平陆县 100MW 农光互补光伏发电项目

监理工程师通知单

编号: ZHJL-JLTZ-PL-162

主题: 2024 年 12 月 7 日建设单位、监理单位及总包单位在洪池 31 区巡视检查过程中发现以下问题:

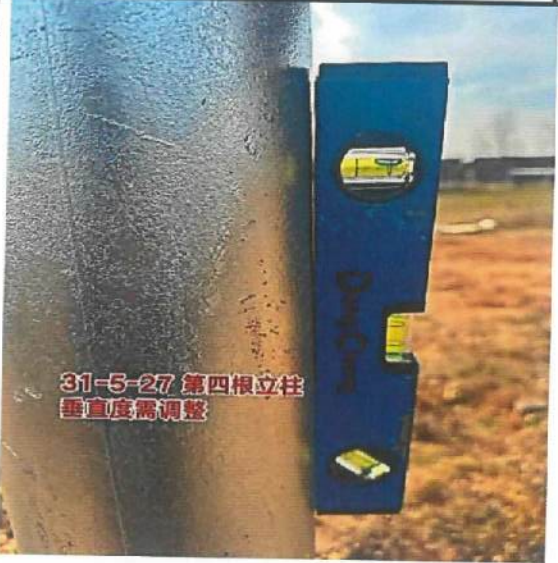
33	 31-4-6立柱螺母未出丝	34	 31-4-2立柱螺母未出丝
35	 31-3-23立柱缺少螺母且未出丝 (整组)	36	 31-3-24立柱螺母未出丝
37	 31-3-26两根立柱缺少螺母	38	 31-3-28两根立柱缺少螺母
39	 31-2-19立柱缺少螺母	40	 31-2-08 组件角度需调整

41		42	
43			
以上通病需自查整改，其余地块需同步自查消缺。 请贵单位按照上述问题立即消缺整改。 请贵单位在收到本通知后进行立即整改，限<u>2个</u>工作日内将整改结果书面回复监理单位。 项目监理机构（章）： 专业监理工程师：_____ 总监理工程师：_____ 日 期：2019.12.07
